NOTE TECHNIQUE
à MM. les CONCESSIONNAIRES

N° 695

DS 19 - ID 19

FIXATION DES RELAIS DE DIRECTION

— FIG. 2 - NOUVEAU MONTAGE —

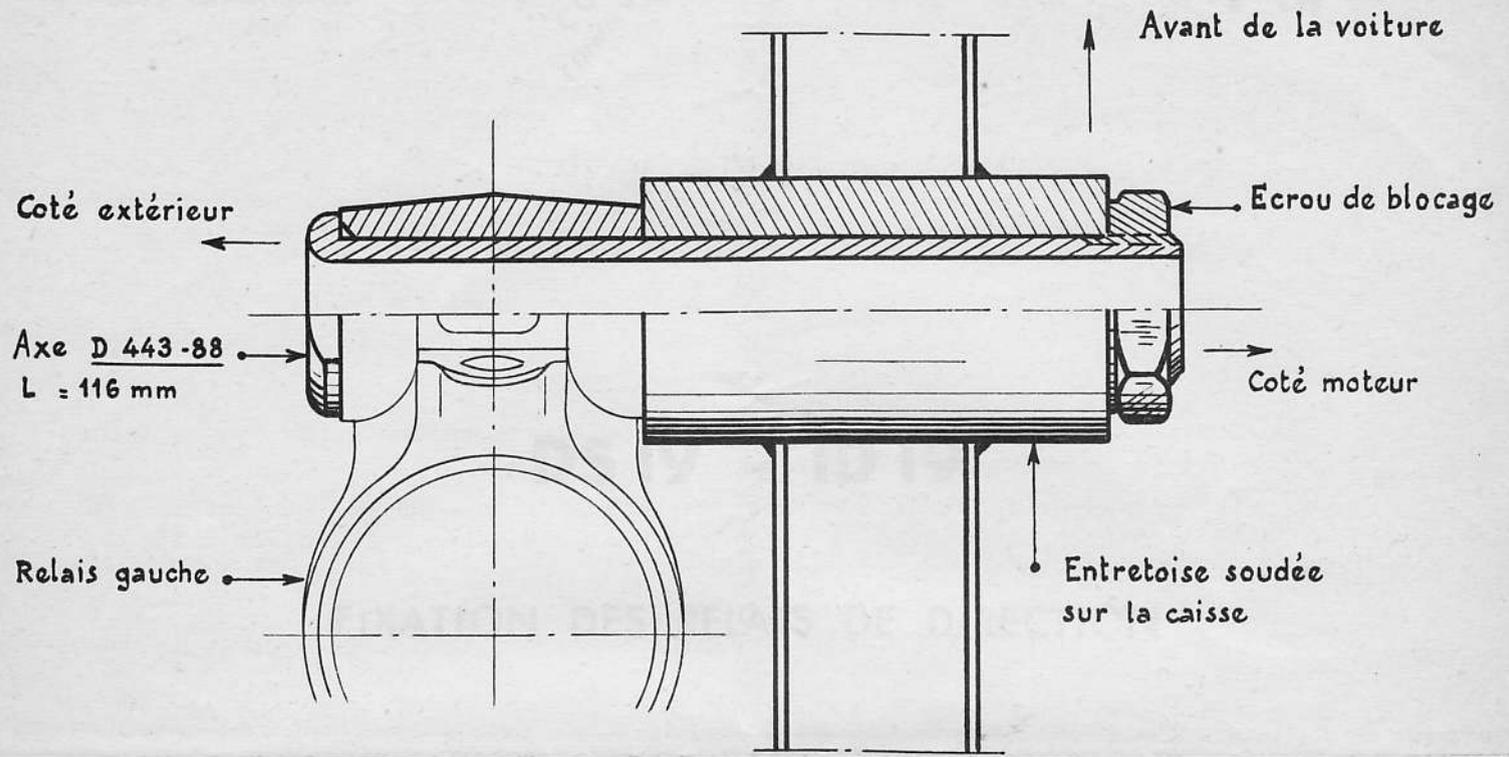
Depuis le 1er Juin 1958, la fixation des relais de direction sur la caisse est modifiée (voir dessin joint fig. 2).

Le montage de l'axe de fixation est inversé : la tête de l'axe se trouve du côté du moteur et l'écrou de blocage du côté extérieur. L'axe est monté avec interposition d'une rondelle sous tête.

Les pièces suivantes sont modifiées :

- 1°) L'entretoise de blocage du relais soudé sur la caisse possède un évidement du côté moteur.
- 2°) L'axe de blocage du relais est allongé de 6 mm. Sa longueur est de 122 mm au lieu de 116 mm.

Sa surface sous tête est hémisphérique afin d'épouser la forme hémisphérique de la rondelle sous tête.

L'axe de relais ancien modèle D. 443-88 (L = 116) peut-être remplacé par le nouvel axe DS. 443-88 (L = 122) à condition de monter en plus la rondelle DS. 443-71 sous tête.

Si les entretoises de fixation du relais possèdent un évidement de diamètre 29,5 côté moteur, il faut monter le nouvel axe et sa rondelle, en respectant le montage indiqué fig.2.

IMPORTANT - La tête de l'axe et sa rondelle d'appui doivent toujours se trouver du côté de l'évidement de l'entretoise.
